大洗研究所(南地区)  
高速実験炉原子炉施設(「常陽」)

新規制基準上の主冷却機建物抑止杭の  
取り扱いについて

令和3年11月4日

# 審査会合におけるコメント(1)

# 抑止杭の工事フロー及び管理項目(案)

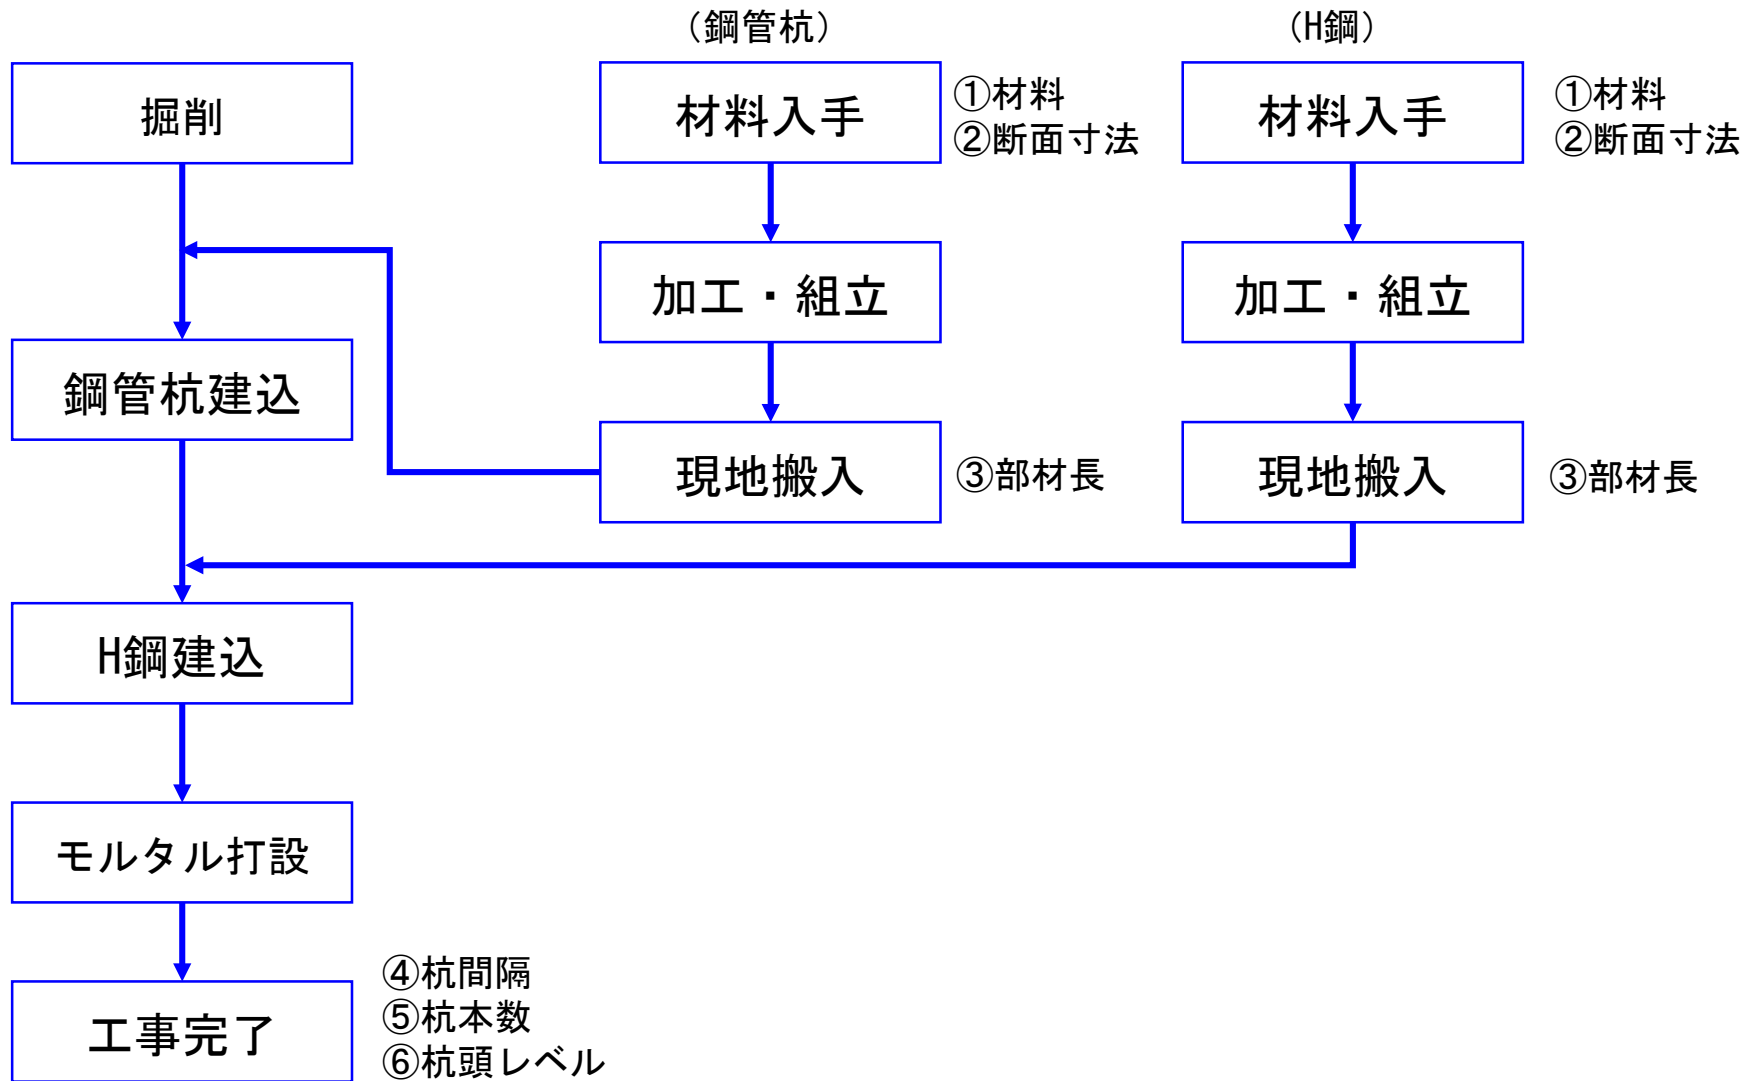
No.	審査会合	コメント	回答状況	ページ
9-1	〃	抑止杭による地盤改良前後に地盤に生じるせん断応力の変化を示し、現在の設計・評価に相互作用が影響しないか説明すること。	今回ご説明	41
9-2	〃	抑止杭と主冷却機建物が非常に近接しているため、建家と杭の相互作用(建家が地盤を介して杭にもたれる現象や杭反力が建家に過剰な荷重を与えていないか)を説明すること。	〃	41~43
9-3	〃	抑止杭設置による原子炉建物、主冷却機建物の耐震評価(建物・機器)への影響について説明すること。	〃	44~45
10	〃	抑止杭の対策効果を確認するため、抑止杭の設計仕様、施工方法及び施工管理項目について説明をすること。	〃	18~19
11	〃	抑止杭のモデル化について、根入れ深さが妥当であること等、設計方針を踏まえ説明すること。	〃	13~16、23、38~39
12	令和3年3月5日 第396回審査会合	地下水位は東西方向に高低差がある。解析用地下水位(T.P. +6.7m)の設定については、後段規制への影響も含め、その妥当性について説明すること。	次回以降 ご説明	—
13	〃	地下水位より上部に分布する宙水について、解析上の位置づけを明確にすること。	〃	—
14	〃	用語(洪積層)について、地質学の用語を踏まえた記載に適正化すること。	〃	—
15	〃	山元(2013)で示された夏海層、笠神層の編年について、文献等を精査し、その解釈について確認すること。	〃	—
16	〃	建物基礎下レベルの地震動評価の解析に用いた地盤モデルの物性値(解放基盤表面位置のS波速度、密度)について、基準地震動の策定において設定した物性値と異なっていることから、再検討をすること。	〃	—

- 抑止杭の工事フロー及び管理項目(案)を以下に示す。
- 詳細は後段規制(設工認)において説明する。

図 基準地震動※1 : Ss-D (+, +)の抑止杭の応力分布※2

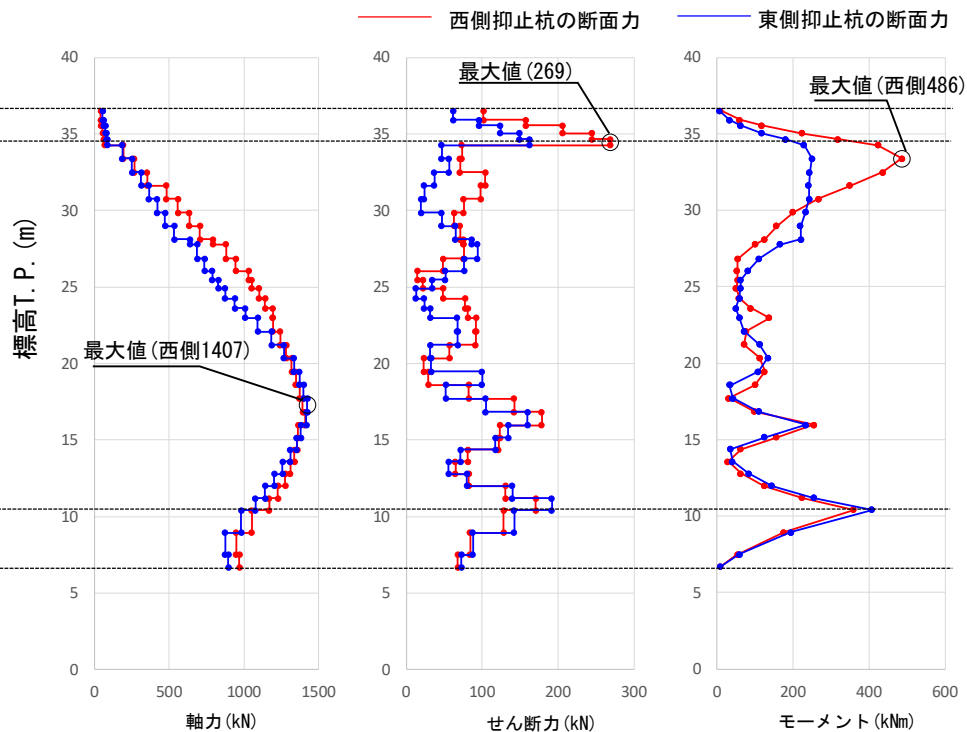
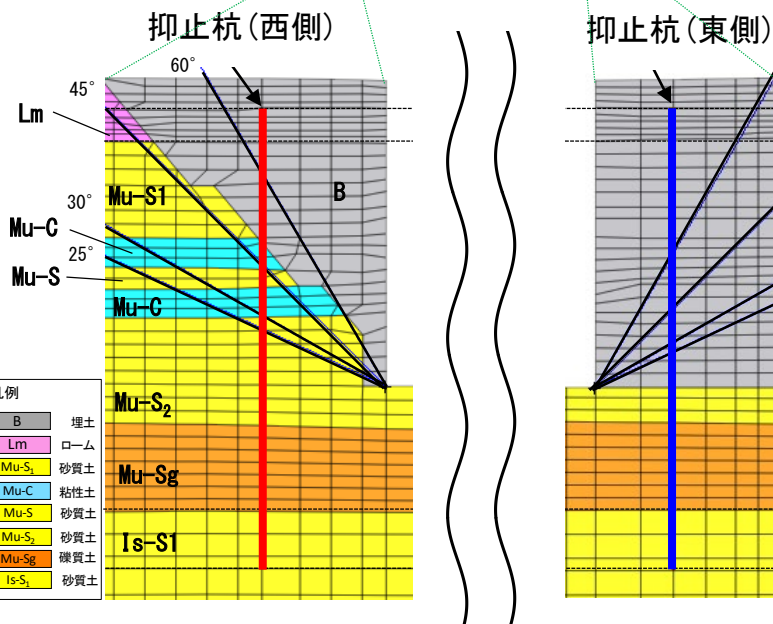
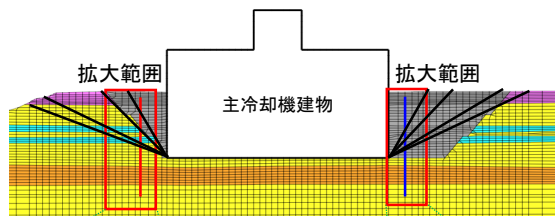
No.	審査会合	コメント	回答状況	ページ
1	令和2年11月6日 第382回審査会合	地下水位について、夏海湖の水面高さT.P. +29 mであるのに対し、設定地下水位はT.P. +6.7 mであり、夏海湖との関係性、他の地下水位観測データを含め、地下水位の設定の妥当性を説明すること。	3/5審査会合にてご説明	—
2	〃	地盤改良について、他の工法と比較して、抑止杭を選定した理由を説明すること。	今回ご説明	6~7
3	〃	抑止杭について、杭周辺地盤も含めて新規規制基準適合上の取り扱いを説明すること。	〃	8~11
4	〃	周辺地盤変状による影響について、埋戻土の液状化影響を説明すること。また、周辺地盤の変状による影響だけでなく、すべり安全率に対しては施設を横から押す起動力となることも考えられるため、抑止杭の構造、成立性にどのような影響を与えるか説明すること。	〃	28
5	〃	解析用地盤物性値について、HTTRとの相違点を整理し、使用した物性値が「常陽」とHTTRで本質的に変わらないことを定量的に示すこと。	次回以降ご説明	—
6	〃	すべり安全率の評価結果について、最小すべり安全率発生時刻が異なるため、各発生時刻の結果を比較し、説明すること。	〃	—
7	〃	各断面について、建物基礎底面のみでのすべり安全率の評価結果を提示すること。	〃	—
8-1	〃	最小すべり安全率を示す時刻の抑止杭の応力分布を示し、応力が適切に算定されているか説明すること。	今回ご説明	31~32
8-2	〃	抑止杭の応力は時々刻々深度方向に変わることから、抑止杭にとって安全側かの観点で評価方法の妥当性を説明すること。	〃	33~37

- ・ 抑止杭の応力分布が最大となるSs-D(+, +)の応力照査結果を示す。応力照査では、保守的に全時刻、全深度で最大となる発生応力(軸力、せん断、曲げモーメント)を用いており、最大値は西側抑止杭で発生している。
- ・ 応力照査より、抑止杭の最大発生応力が許容限界を下回ることから、抑止杭が破断せずに対する安定性が確保できることを確認した。
